2. Aus dem Protokoll der Preisgerichtssitzung 26.03.2014

Vorhabenbezogener Bebauungsplan ALT617 "An den Graden". Städtebauliche Grundsatzlösung

Anlage 1 - Ergebnis des Planungswettbewerbes "Wohnen am Dom in Erfurt"

1. Preis Arbeit 1012

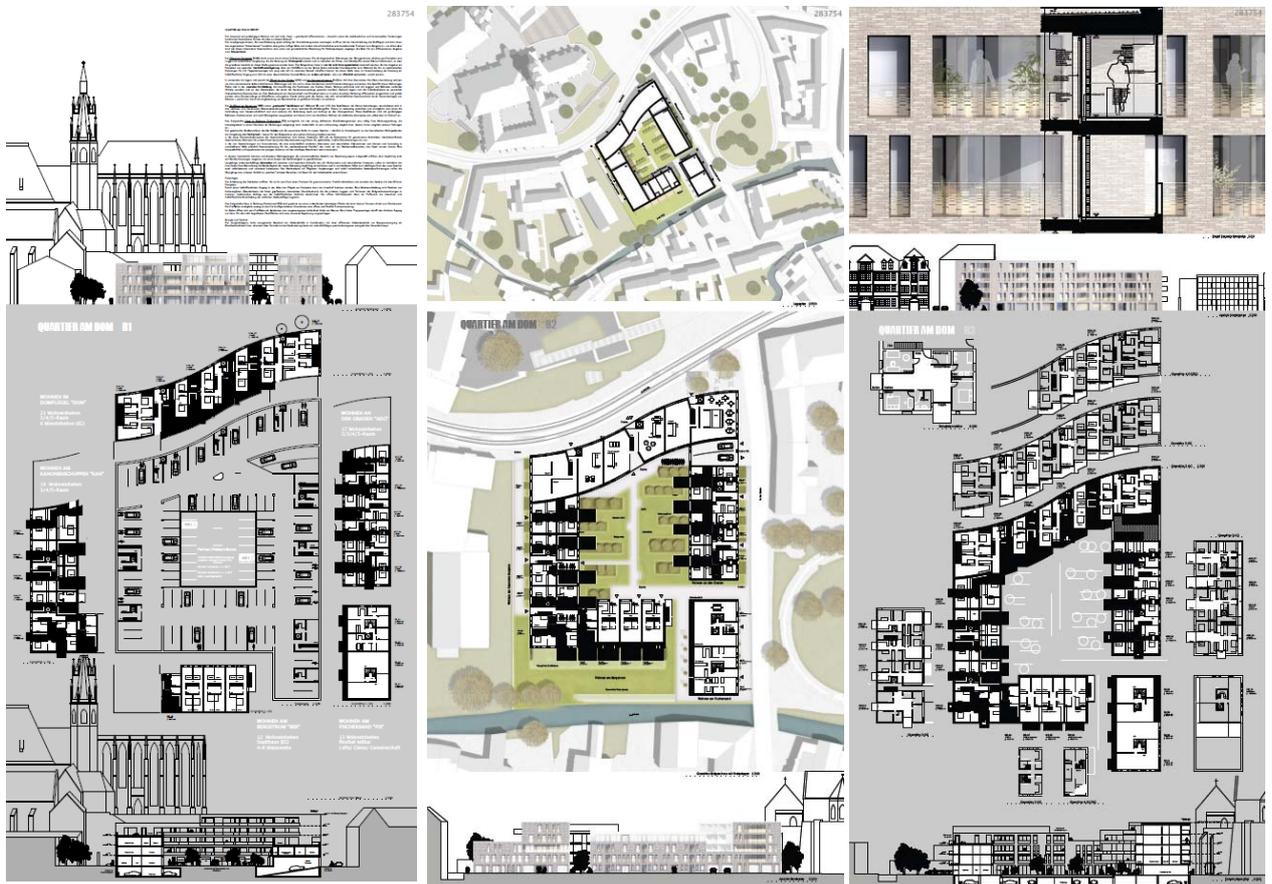
Die Verfasser besetzen den Stadtraum mit drei einzelnen, relativ gleichartigen, winkelförmigen Bausteinen. Dabei wird die Front zur Domstraße nicht komplett geschlossen, sondern aus einzelnen, aus der historischen Körnung entwickelten Kopfbauten in drei Parzellen gegliedert.

Der Entwurf zeigt eine hohe und eigenständige Qualität. Stadtstrukturell sind in diesem Quartier die hier vorgesehenen kleinen „Gassen“ wegen der Zerstörung 1813 nicht nachweisbar, zitieren aber im Stadtkern und auch im unmittelbaren Umfeld vorhandene Verkehrswege.

Sehr geschickt wird die Höhenentwicklung vom Domplatz zur rezenten Bebauung an der südlichen Domstraße bzw. am Bergstrom über eine interessante Dachlandschaft vermittelt.

Durch die geringe Bautiefe der Längsstruktur und die Beschränkung auf drei Geschosse entsteht eine geringe Ausnutzung des Grundstücks bei hoher Qualität der Wohnungszuschnitte und Freiräume.

Durch das Abrücken des Riegels „An den Graden“ entsteht eine Wendemöglichkeit für LKW und die Zufahrt zum PKW-Aufzug. Hier ist stattdessen eine Rampe notwendig.

Die skulpturalen Baukörper schaffen ein adäquates, zeitgemäßes Pendant zu den Kavaten. Die expressive Form wird durch die Gestaltung der Fassaden unterstützt, die durch die einfache Putzfassade gefasst wird.

Das Preisgericht fordert den Auslober auf, die mit dem 1.Preis bedachte Arbeit überarbeiten zu lassen, mit der Zielstellung, in Summe eine Wohn- und Nutzfläche von 8.500 m² zu erreichen. Die hohen städtebaulichen, architektonischen und Freiraum-Qualitäten sind dabei zu erhalten.

Anerkennung Arbeit 1007

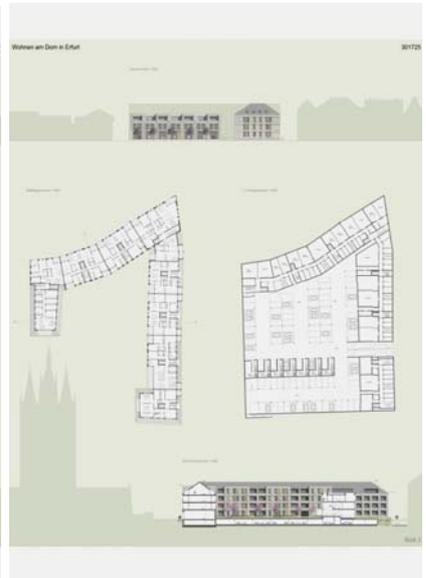
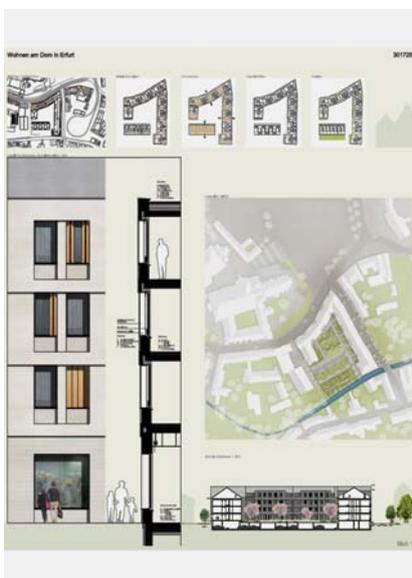
Der Entwurf fährt den Blockrand nach und schafft einen großzügigen Innenhof.

Er zeigt einen ruhigen, konsequent straßenbegleitenden Baukörper. Das Satteldach ist eine für die Altstadt typische Dachform, die durch rhythmisch angeordnete Gaupen und Zwerchhäuser gegliedert wird. Der auf der Nord-Ost-Ecke breiter angelegte Risalit verlagert das Gewicht des Baus eindeutig auf den Domplatz, was positiv hervorzuheben ist.

Die Fassaden zum Dom verstehen sich als Reihung von gleichen Gebäuden. Diese Fassadentypologie ist für Erfurt eher untypisch.

Der Erhalt der Westwand des Kanonenschuppens ist anerkennenswert, dürfte aber seine Nutzung als Außenwand einer Freifläche mit großen Eingriffen bezahlen.

Problematisch an dieser Arbeit ist der Abstand zur Sporthalle. Diese Wand ist eine Brandwand und zur Belichtung der Räume unzulässig. Der Entwurf ist damit derzeit nicht genehmigungsfähig. An dieser Stelle wäre eine Überarbeitung nötig.

Problematisch ist der Brandüberschlag in Ecksituationen. Die Tiefgaragenzufahrt scheint zu knapp bemessen.

Die Anlieferung der Gewerberäume im Innenhof ist ungelöst.

Arbeit 1018

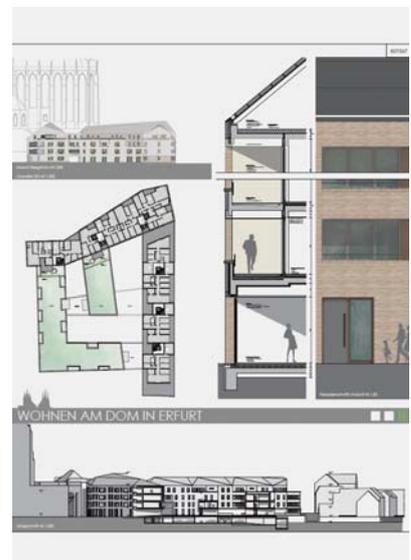
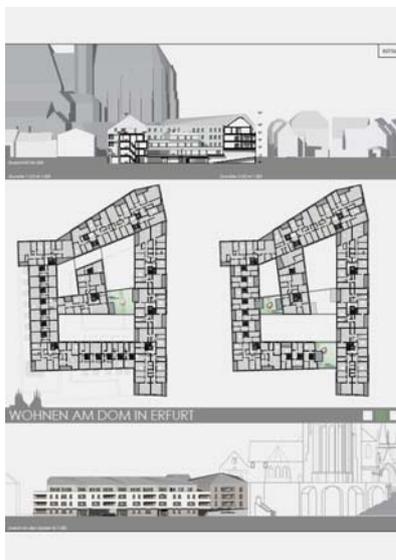
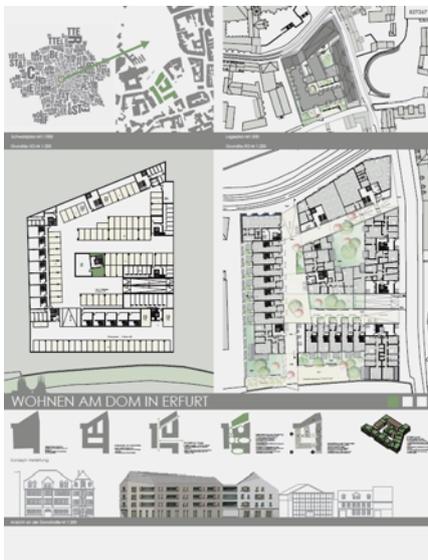
Das städtebauliche Grundmuster wird aus der Altstadt abgeleitet. Der Verfasser entwickelt das Konzept einer dichten Struktur von drei Höfen, die durch ein- bis viergeschossige Gebäude gebildet werden. Dabei wird eine Vielfalt von Wohntypologien angeboten, die an sich eine hohe Qualität aufweisen. Allerdings wird diese Qualität durch die hohe Dichte beeinträchtigt. Besonders im Hof, aber auch in den Ecken ist damit zu rechnen, dass die Wohnungen schlecht belichtet werden.

Auch hier wird versucht den Schwung der Straße aufzunehmen sowie eine Lebendigkeit durch traufund giebelständige Gebäudeanordnung zu erreichen. Mit dem insgesamt unmotivierten Dach wird keine besondere Qualität erreicht.

Die Ausformulierung der stark differenzierten, rein dekorativen Dachlandschaft ist überzogen und im Grundriss nicht nachvollziehbar.

Die Fassade wird geprägt durch tiefliegende, langgestreckte horizontal angelegte Öffnungen an der Hauptansicht zu Domplatz und Domstraße. Hier wird ein Motiv gewählt, das für die Altstadt nicht typisch ist. Die Dichte der Bebauung suggeriert ein kleinteilig gewachsenes historisches Stadtquartier, das hier seit über 200 Jahren nicht mehr existiert.

Möglicher Brandüberschlag entsteht in Ecksituationen. Die Belichtung im Bereich der Hofbebauung erscheint schlecht. Die innenliegende Treppenhäuser sind ebenfalls problematisch.

Die Freiraumqualität leidet unter der Dichtheit der Bebauung. Es sind nur noch dunkle Durchgänge und enge Schattengärten möglich, was bei einer Neubaumaßnahme zu hinterfragen ist.

Arbeit 1019

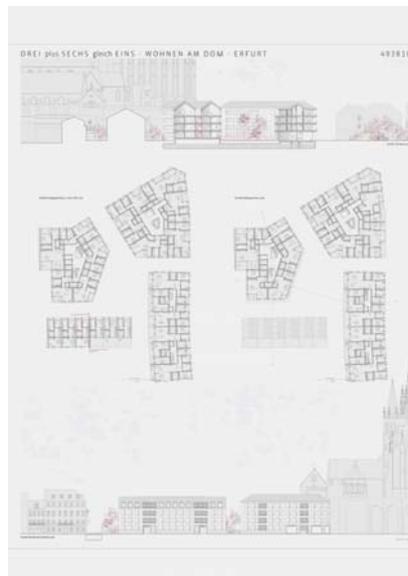
Die stadträumliche Einbindung zur Domstraße hin ist in Höhe und Lage gut nachvollziehbar. Der abgeschrägte Baukörper zum Bergstrom ist bemerkenswert und stellt eine interessante Antwort auf die Belichtungsproblematik dar.

Das freiraumplanerische Konzept ist überzeugend. Es ist einfach, kraftvoll und robust. Die Zonierung in private und Gemeinschaftsflächen ist eindeutig. Der Erhalt der alten Mauer des Kanonenschuppens wird begrüßt. Ein Erdanschluss für den Großbaum im Hof ist gewährleistet.

Die Terrasse ist den Wohnungen nicht zugeordnet, was zu Problemen führen könnte. Die Gestaltung des Uferbereiches mit einem ruhigen Sitzplatz ist der Situation wohltuend angemessen.
